Oppdragsgiver: Sandslimarka 260 AS  
 Oppdragsnavn: Detaljplan Sandslimarka  
 Oppdragsnummer: 636912-01  
 Utarbeidet av: Anja Vik  
 Oppdragsleder: Monica Stoknes  
 Dato: 12.05.2026  
 Tilgjengelighet: Åpent

# Notat Redegjørelse for endringer ved begrenset høring

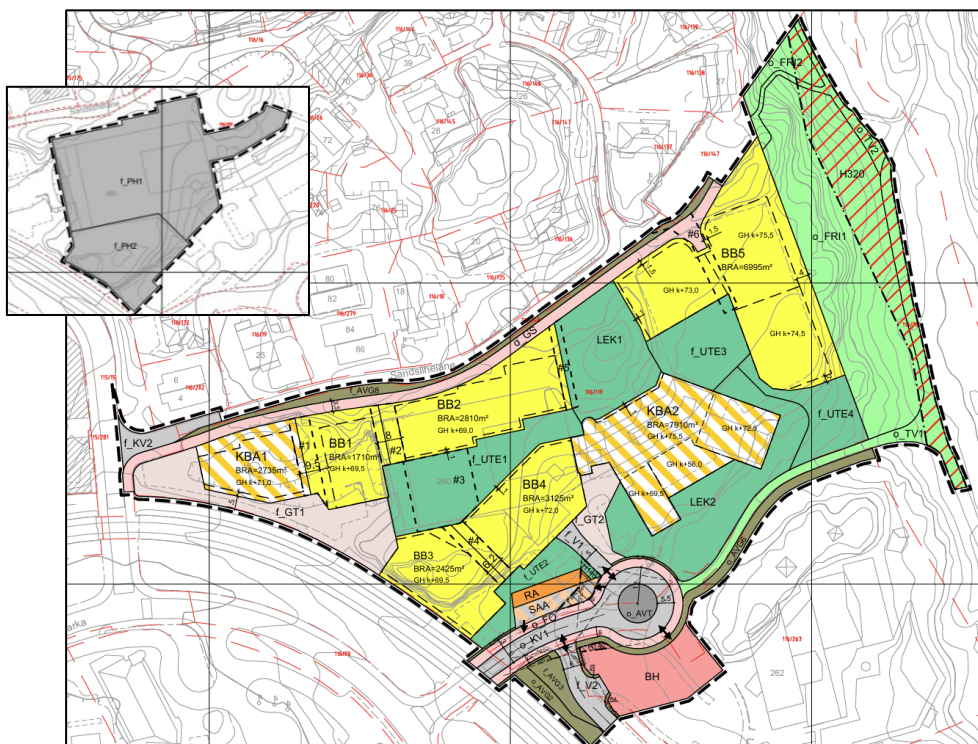
#### 4.4.2 Det skal være kjørbart tilkomst mellom f\_V1 og f\_KV2 for varelevering.

*Kommentar:* Supplering i bestemmelsen som sikrer kjørbart tilkomst for varelevering til gatetunet, noe som gir en vesentlig forbedret mulighet for å drive tjenesteyting i KBA1 og KBA3.

Figur 2-2: Utsnitt av forslag til justert planforslag. Stort utsnitt viser plankart for vertikalnivå 2 (på grunnen) datert 22.04.2026. Mindre utsnitt viser plankart for vertikalnivå 1 (under grunnen) datert 11.03.2026.

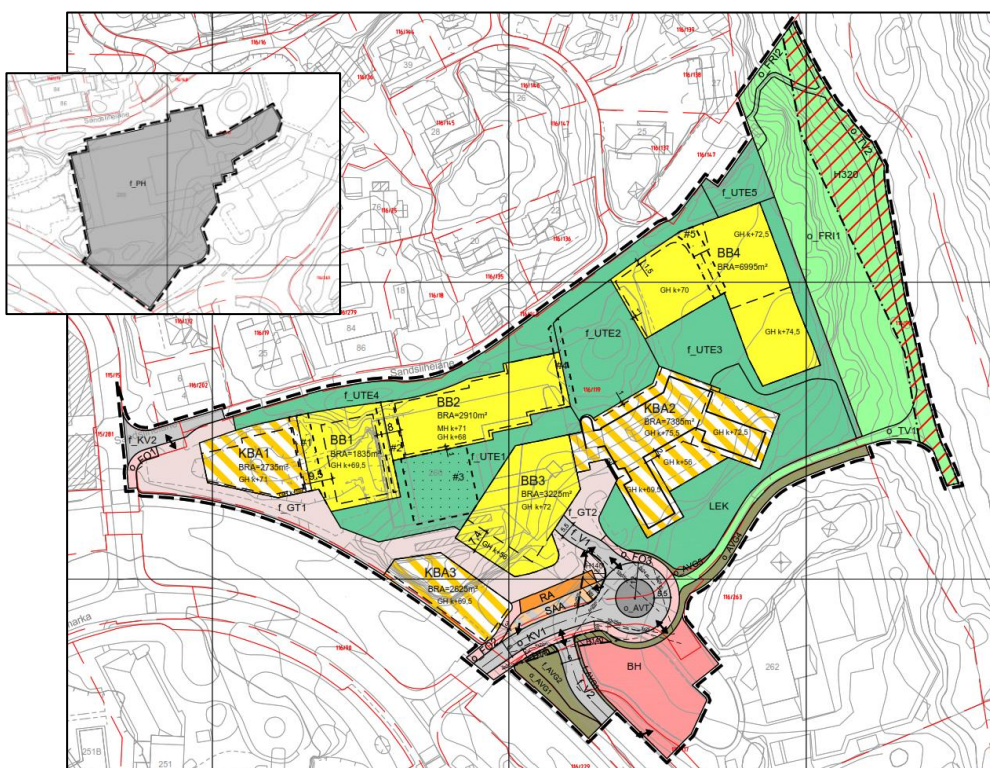
- Gatetun (f\_GT1) langs med bybanesporet forlenges sørover.
- Boligblokk BB3 endres til kombinert formål KBA3 (bolig, med mulighet for tjenesteyting i 1. etasje), og yttergrenser for delfelt justeres.

- Yttergrenser for delfelt blokker BB3 (tidligere BB4) justeres.
- Utnyttelsesgrad omfordes mellom delfelt. KBA2 får lavere BRA, og BB1, BB2, KBA3 og BB3 får noe økt BRA. De to sistnevnte ligger langs (ny) urban akse. Total utnyttelse for planområdet er lik som tidligere.

- Areal for renovasjonsløsning (RA og SAA) flyttes inntil offentlig vei, og fortau (o\_FO) avsluttes før renovasjonsanlegg.
- Areal for barnehage (BH), samt plangrense, utvides sørover.

- Parkeringsanlegg er utvidet i vertikalnivå 1 (under grunnen), og to tidligere delfelt er slått sammen til ett felles delfelt (f\_PH).  
For boligblokk BB2 er det lagt til mønehøyde k+71. Gesimshøyde er redusert fra k+69 til k+68.

- Langs planområdets nordlige grense er det gjort endringer i formål og oppdeling mellom formål. Tidligere gang- og sykkelvei med sideareal (o\_GS, f\_AVG8), endret til uteoppholdsareal (ny f\_UTE4). Terreng i nordøst som tidligere var del av boligareal (BB5) er endret til uteoppholdsareal (ny f\_UTE5).

Figur 3-4: Forslag til endring: Ny løsning for renovasjon (illustrasjonsplan sist revidert 24.04.26).

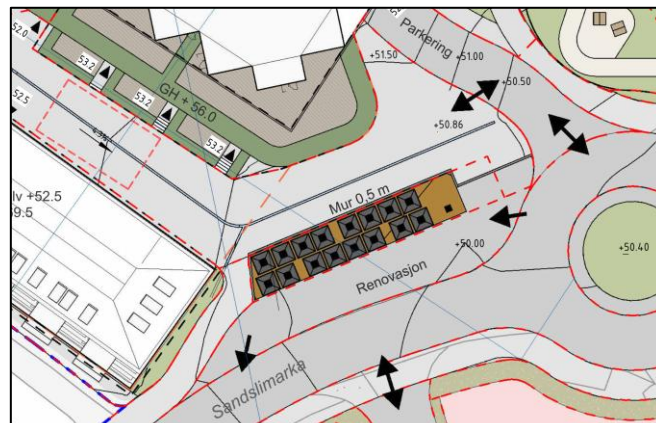
Forslag til endring: Renovasjonsanlegg (RA) med tilhørende oppstillingslomme for kjøretøy (SAA) flyttes nærmere offentlig kjørevei (o\_KV1) som konsekvens av forlenget gatetun (f\_GT1). Dette fører til at gangtrasé må føres rundt/bak renovasjonspunkt, delvis via fortau (o\_FO) og delvis via gatetun (f\_GT1). Løsningen vil kunne gi noe omvei, i hovedsak for gående som går langs nordsiden av hovedtilkomstveien (o\_KV1) og som skal mot turvei og Skranevatnet. Løsningen kan også føre til at noen velger å gå snarvei via oppstillingslomme (SAA). Det vil for øvrig være begrenset med trafikk på

oppstillingslommen, kun ved henting av søppel samt ved varelevering, og endringen med å innføre forlenget gatetun gir totalt sett flere alternative gangveikoblinger i området.

Figur 3-6: Forslag til endring: Ny avgrensning mot sør (forslag til justert planforslag datert 22.04.2026).

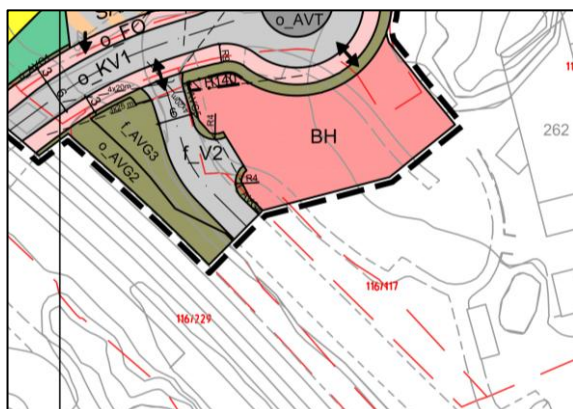
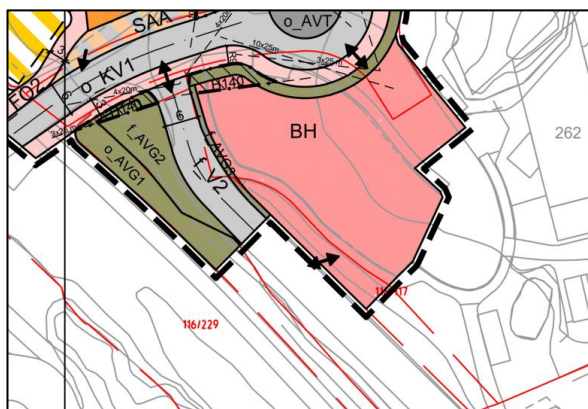
Forslag til endring: En større del av eksisterende barnehage sitt areal (BH) mot sør er tatt inn i plankartet, og avkjørsel er forenklet til kun å vises med avkjørselspil og flyttet lengre sør. Dette gjøres for at barnehagen skal stå friere til å organisere intern logistikk. For trafikkflyten vurderes det som en fordel å trekke avkjørselen lengre unna kryssing av bybanespolet.

Figur 3-9: Forslag til endring: Utsnitt fra 3D-modell (mai 2026). BB2 i fugleperspektiv fra nord.

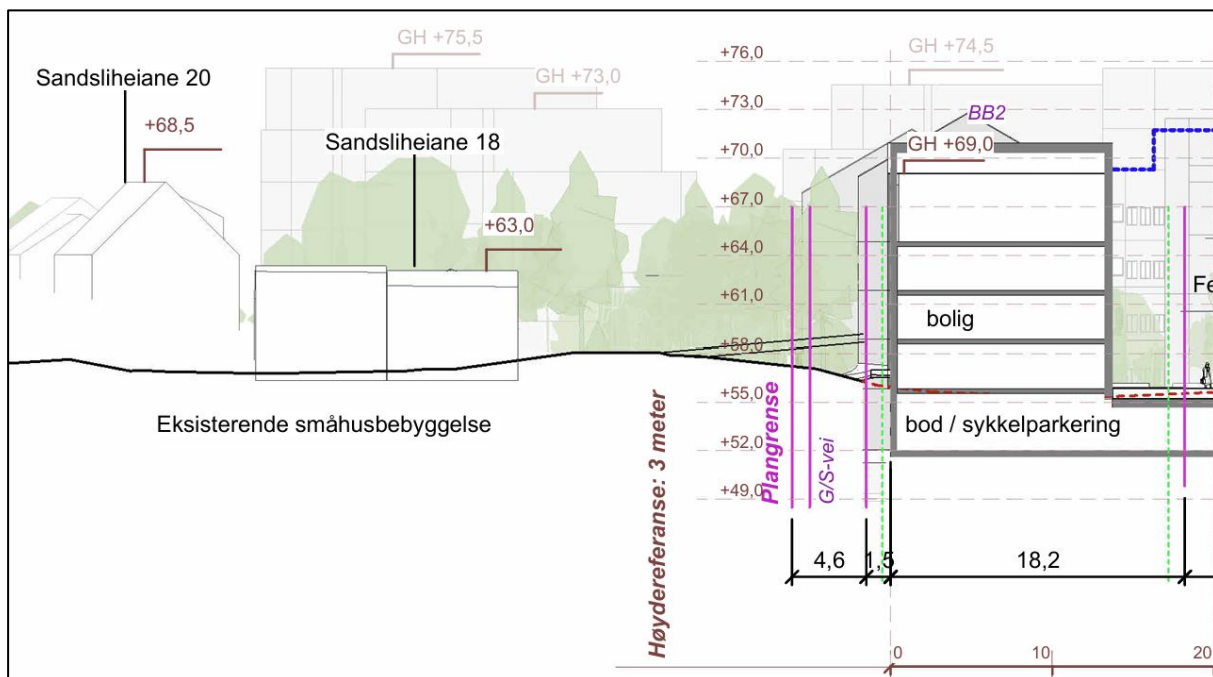
Forslag til endring: Mønehøyde k+71 er nå lagt inn i plankartet, samtidig som gesimshøyde er justert ned fra k+69 til k+68. Rettelsen for maksimal høyde er i tråd med illustrert materiale til offentlig ettersyn (jf. figur 3-7 og figur 3-8).

Det er i tillegg gjort endringer i bestemmelsene (punkt 3.11.2), som er omtalt i avsnitt 2.1 i dette notatet. Det er lagt inn krav til intrukket toppetasje ved bruk av flate tak for å dempe volumet mot nord, samt at det er lagt til begrensninger til type balkonger som kan etableres på nord for å minimere påvirkning på eksisterende bomiljø i Sandliheiane. Det er gjort en liten justering som åpner opp for at takformene kan være like i hele BB2, noe som gir et mer helhetlig uttrykk. Nye illustrasjoner viser hele feltet med samme møneretning. Utsnitt fra 3D-modell i figur 3-9 viser forslag til endret uttrykk for BB2.
